**ESTUDIO DE IMPACTO
AMBIENTAL
CATEGORIA II**

COLINAS DEL NORTE

Respuesta Aclaratoria - DEIA-DEEIA-
AC-0163-1911-2024

DEIA-DEEIA-AC-0163-1911-2024

Ilustración 1 Referencia de Ubicación Punto de Descarga PTAR

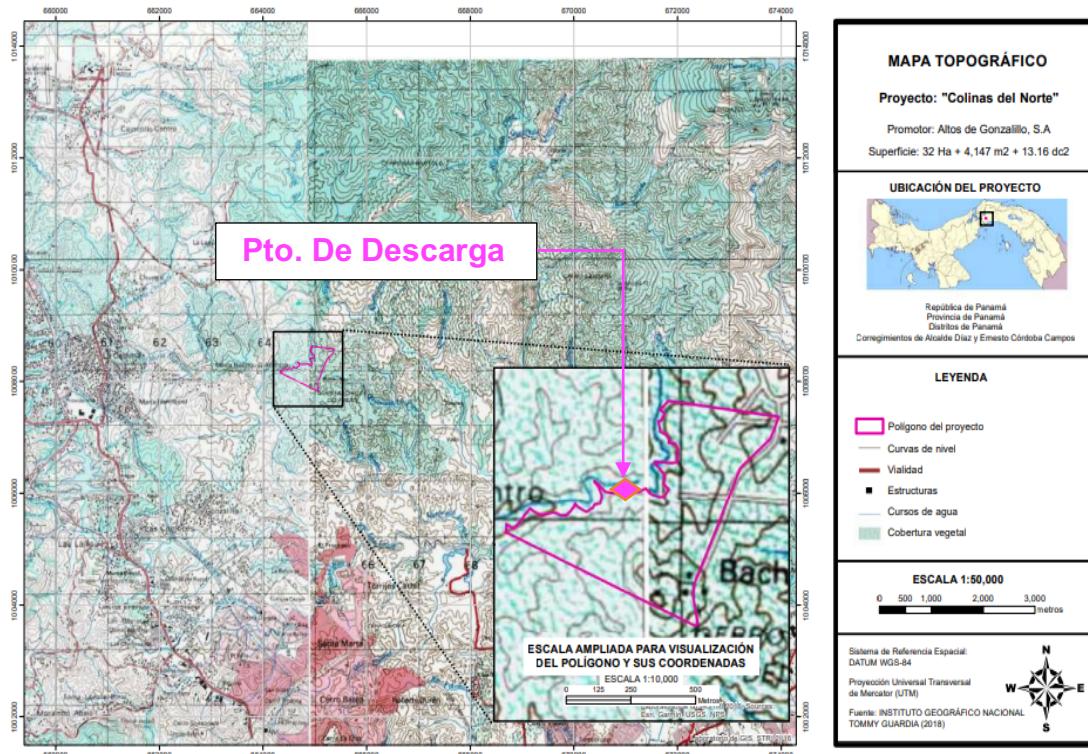
- a) El promotor deberá aclarar cuál de los puntos indicados en la respuesta será utilizado para la descarga de las aguas residuales provenientes de la PTAR, además debe de garantizar que el cuerpo receptor tiene la capacidad (Caudal) necesaria para recibir las aguas tratadas de la PTAR y permitir el libre flujo de las aguas.

Se aclara que el punto de descarga que se mantiene, corresponde al que fue indicado en el EsIA original con las siguientes coordenadas:

Norte: 1008316.52

Este: 664733.65

Ilustración 3 Zonas Amortiguadoras

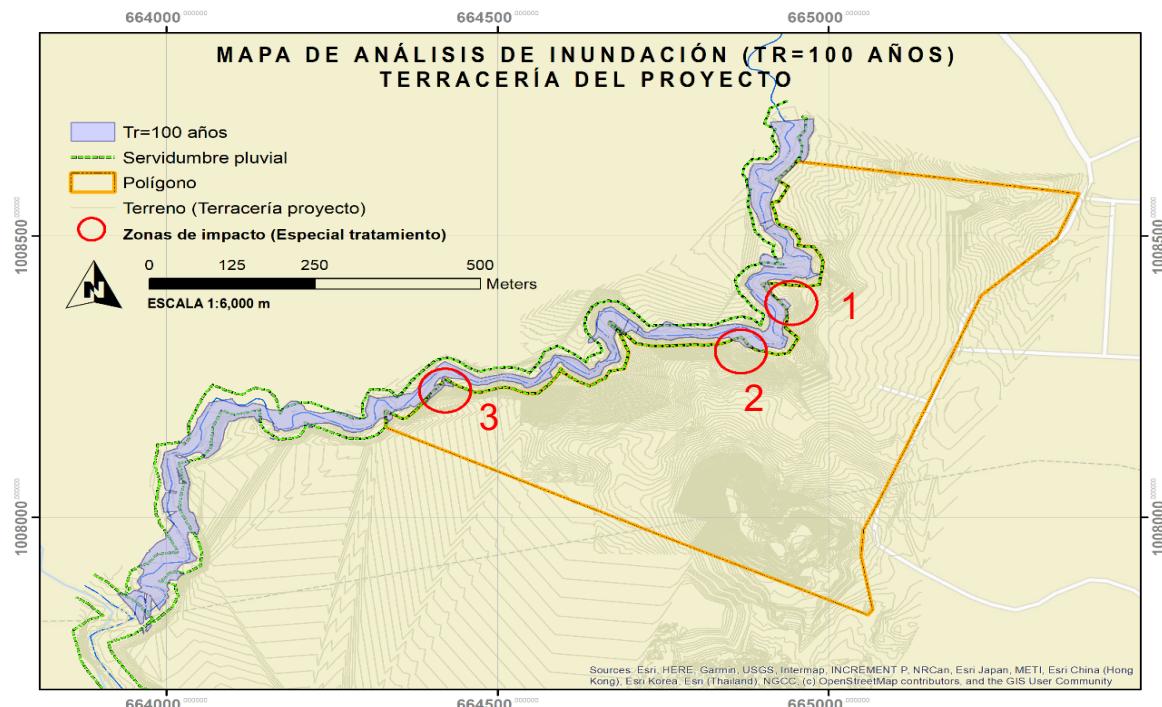
- c) El promotor deberá delimitar mediante coordenadas el área denominada “zona amortiguadora de la servidumbre pluvial”.
 - d) El promotor deberá ampliar si dentro del alcance se tiene contemplado realizar algún tipo de obra en cauce (dragado), de acuerdo a lo indicado

A continuación, se establecen las coordenadas del área denominada “zona amortiguadora de la servidumbre pluvial”, de acuerdo al análisis de identificación de peligros y amenazas para el cambio climático:

Ilustración 4 Distribución de la Huella de Proyecto

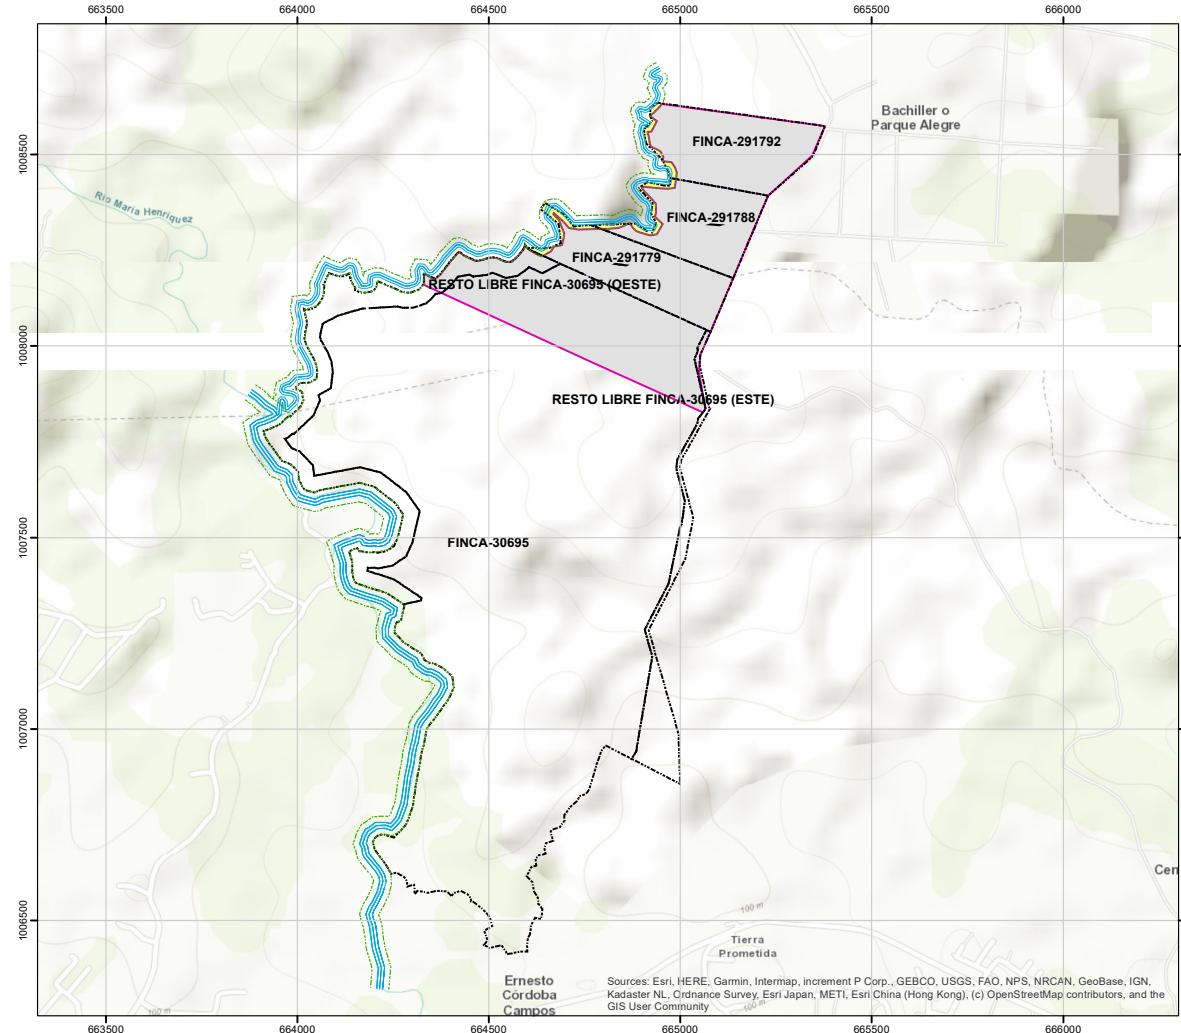
2. De acuerdo a la verificación de coordenadas aportadas en la respuesta de la primera información aclaratoria, realizada por la Dirección de Información Ambiental (DIAM), el polígono del proyecto posee una superficie de 32 has + 4,142.88 m²; sin embargo, en este mismo documento no se incluyeron las coordenadas que componen el polígono de cada finca y que integran la superficie a utilizar. Por lo antes mencionado, se solicita:
 - a) Aportar las coordenadas de las fincas 291792, 291788, 291779, 30695 (este y oeste), de acuerdo a la superficie a utilizar para el desarrollo del proyecto, de acuerdo a lo indicado en la tabla 1 Superficies por fincas.

A continuación, se presentan las coordenadas de la huella del proyecto por fincas:
